Messa in sicurezza della Media valle del Tevere a salvaguardia della città di Roma 1° STRALCIO - Lotto 2

Descrizione dell'elaborato:				
Fascicolo pareri e controdeduzioni 	PROGETTO N° Project Number:		CODICE FILES Acad Files	
	CODICE FILES Acad Files		SCALA Scale:	
	ELABORATO N° Sheet Number:	R13		
Progettazione: Prof. Ing. Roberto Guercio Prof. Ing. Giuseppe Sappa		Collaborazione: Dott. Ing. Giuseppe Mellace Dott. Francesco Maria De Filippi Dott. Francesca Londino

Progetto per la messa in sicurezza idraulica della Media Valle del Tevere
a tutela della sicurezza idraulica della Città di Roma – 1° stralcio – Lotto 2
Progetto definitivo – R13: Fascicolo pareri e controdeduzioni

Figura 3: Planimetria POR-FESR Lazio 2014-2020

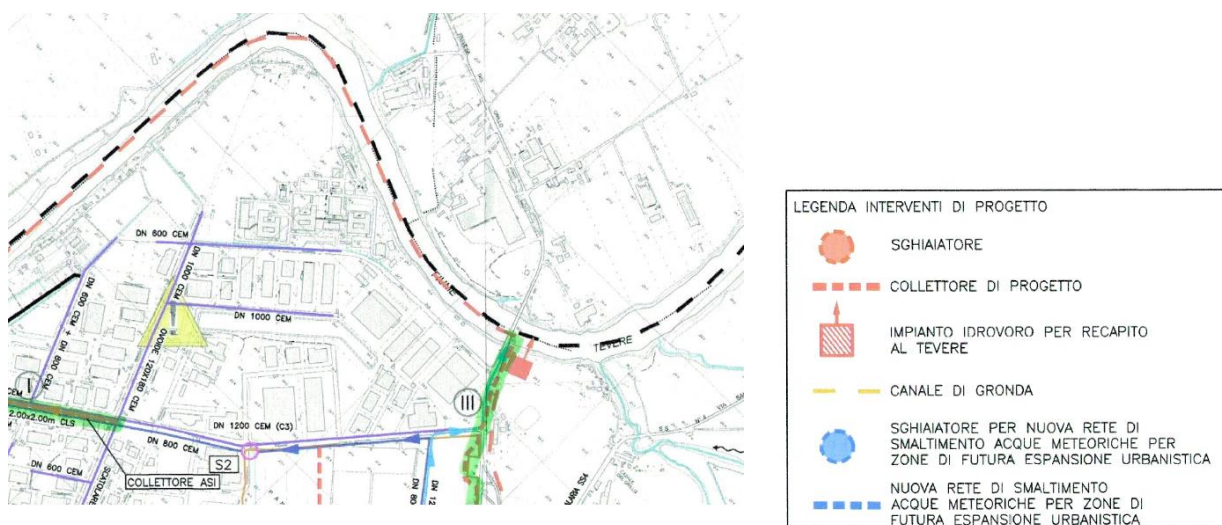
"Si chiede di voler esaminare il tracciato dell'argine alla luce della localizzazione degli interventi di messa in sicurezza dal rischio idrogeologico finanziati con il POR-FESR Lazio 2014-2020 - Azione 5.1., individuati nell'elaborato grafico allegato Tav. 1 al fine di poter verificare eventuali interferenze tra le opere in progetto".

Dalla sovrapposizione del progetto in esame con la rete idrica e fognaria della zona, comprensiva degli interventi prioritari previsti, non si rilevano interferenze. Il collettore di progetto

previsto lungo la zona del Grillo, sulla base delle informazioni ad oggi disponibili, risulta previsto sul lato di monte della SP18a insieme al manufatto di scarico, mentre il rilevato arginale risulta ubicato a valle (Figura 3). Eventuali ulteriori valutazioni saranno eseguite, in fase di progettazione esecutiva, qualora il Comune di Monterotondo comunicasse intervenute variazioni al tracciato del collettore finanziato con il POR-FESR Lazio 2014-2020.

Figura 4: Stralcio del profilo longitudinale del tratto Nord con evidenza delle quote di argine e opera stradale (Elaborato T16).

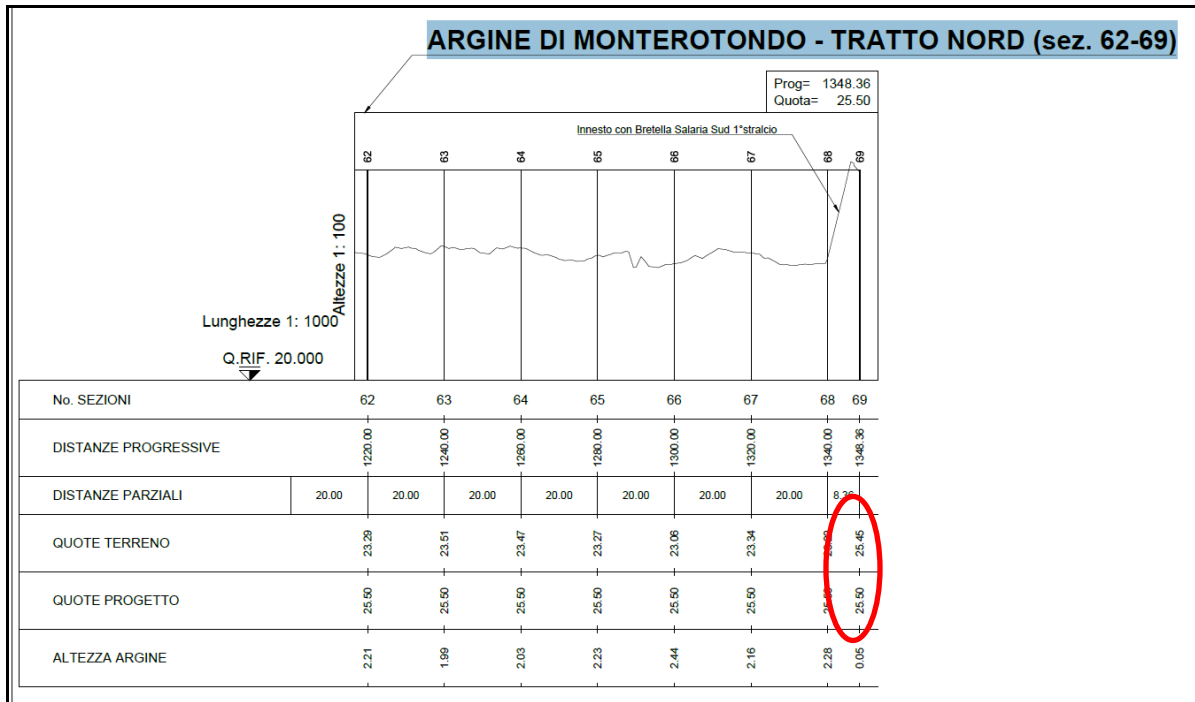
“Vi è inoltre un aspetto che risulta poco chiaro, cioè la connessione prevista tra il rilevato “Nord”, sempre in località Monterotondo Scalo, e l'infrastruttura stradale esistente costituita dalla spalla del viadotto di attraversamento del fiume Tevere in prossimità della rotatoria (bretella Salaria Sud).

Si chiede pertanto di inviare la soluzione progettuale adottata, contenente la differenza di quota tra la sommità dell'arginatura e quella del piano viabile.

Il progetto dell'opera arginale ramo Nord prevede la connessione con la rampa di accesso al ponte in corrispondenza del punto dove entrambe le opere raggiungono la medesima quota sommitale pari a 25,5 m slm., come riportato nel profilo longitudinale (cfr. quote di progetto con le quote del terreno della sez. 69 del tratto Nord in elab. T16_Argine di Monterotondo - Profilo longitudinale) (Figura 4).

Tale soluzione garantirà sia la continuità nella funzione di protezione idraulica sia l'accessibilità dell'argine conservando la spalla del viadotto.

Figura 26: Stralcio della planimetria di progetto relativamente alla nuova (3°) ipotesi del tracciato arginale (Monterotondo Scalo).

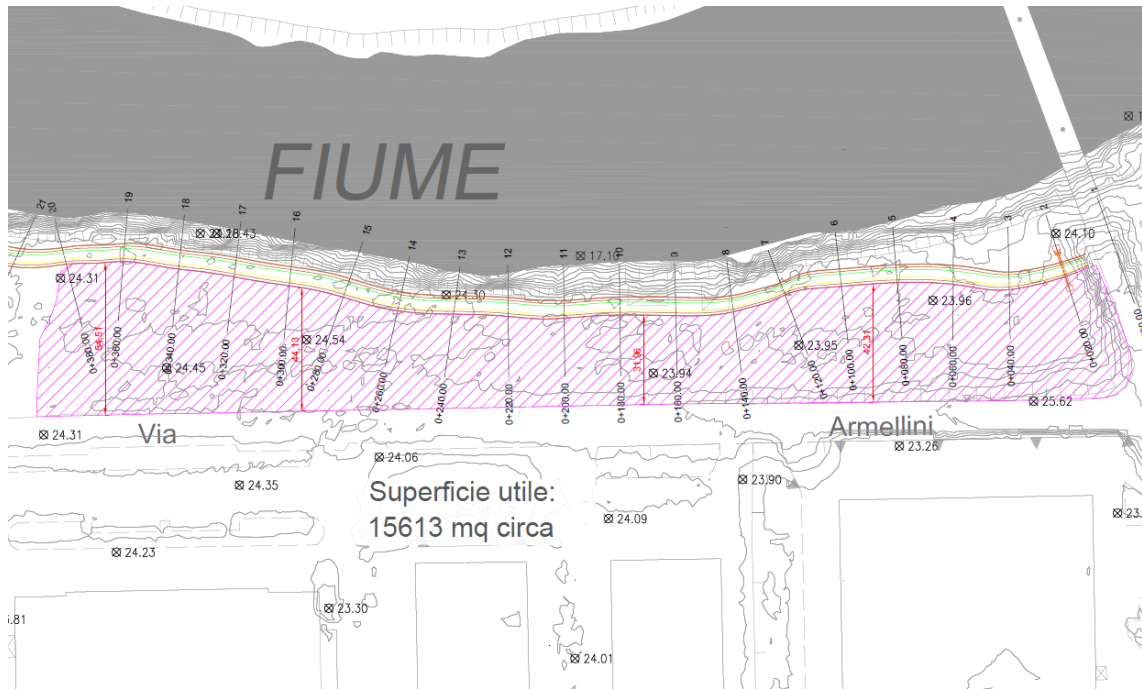
"il pregiudizio che precede potrebbe essere agevolmente prevenuto ed evitato attraverso la realizzazione dell'opera idraulica a ridosso della sponda del Fiume Tevere, analogamente a quanto previsto per i terreni confinanti (CNR), da realizzarsi con arginatura artificiale in cemento e dunque di ridotta dimensione (come peraltro previsto originariamente nella prima comunicazione di avvio al procedimento); in tal proposito si allega specifica relazione con proposta di modifica del tracciato redatta dall' Ing. Alessandro Abati."

Ad ogni modo la fattibilità tecnica dell'intervento suggerito nelle osservazioni è stata presa in analisi e verrà presentata come variante nella conferenza dei servizi decisoria, a fronte di una modifica che, utilizzando terra rinforzata su pali, aumenterà la sicurezza relativamente alla possibilità di filtrazione sotto il corpo arginale, oltre che ridurre l'ingombro a terra e preservare la funzionalità del lotto come richiesto dai proprietari.

Tale modifica è rappresentata nelle Figure 25 e 26 e, se approvata dal soggetto attuatore, libererà un'area di 15600 m² circa, con un recupero di circa il 75% del lotto di proprietà.

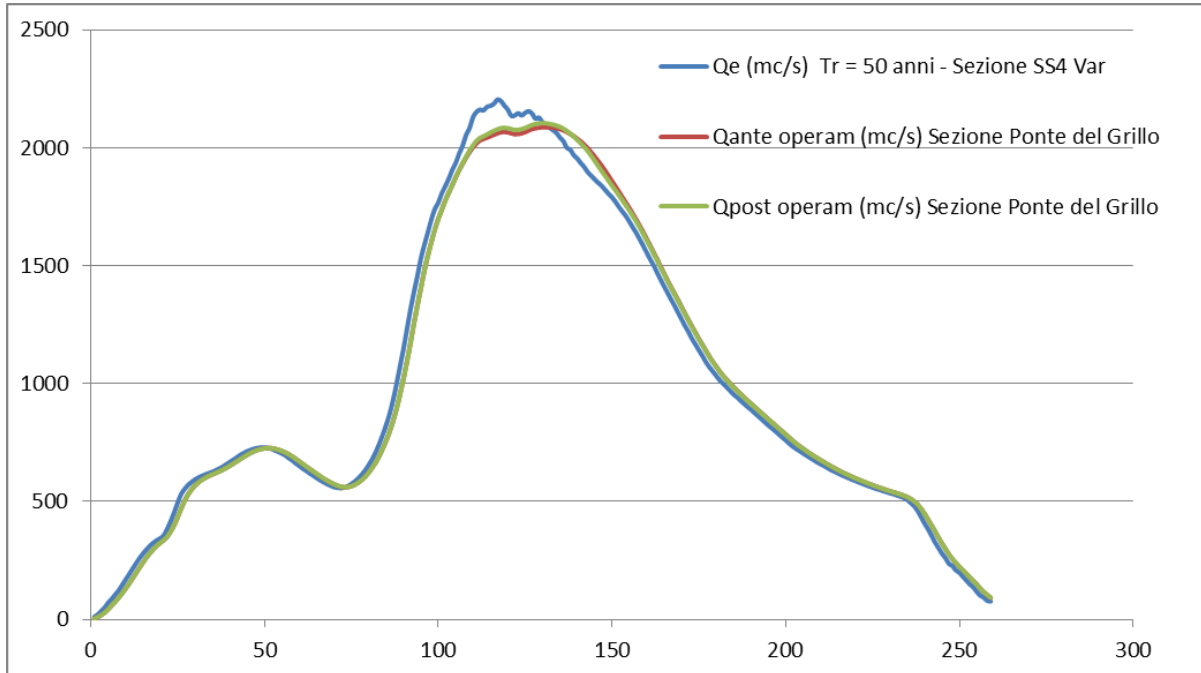
- *le caratteristiche degli scatolari che fungono da manufatti d’ingresso;*
- *l’andamento temporale delle portate ante e post operam;*
- *l’andamento dei livelli in cassa e fuori cassa durante la piena;*
- *la curva d’invaso nella cassa (relazione livelli idrici in cassa – volume invasato);*
- *una planimetria con indicata l’ubicazione delle sezioni corrispondenti ai calcoli.*

Gli scatolari che fungono da manufatti di ingresso sono indicati nella planimetria seguente.

Il sottopasso T1 si caratterizza per una larghezza trasversale $B = 8.03$ m, una altezza $H = 4.47$ m ed una lunghezza $L = 27.73$ m. La quota del fondo dello scatolare, lato fiume, è pari a 23.40 m sm, mentre la quota fondo dello scatolare, lato interno cassa, è pari a 23.60 m sm.

Il sottopasso T2 si caratterizza per una larghezza trasversale $B = 8.06$ m, una altezza $H = 3.44$ m ed una lunghezza $L = 25.52$ m. La quota del fondo dello scatolare, lato fiume, è pari a 23.72 m sm, mentre la quota fondo dello scatolare, lato interno cassa, è pari a 23.73 m sm.
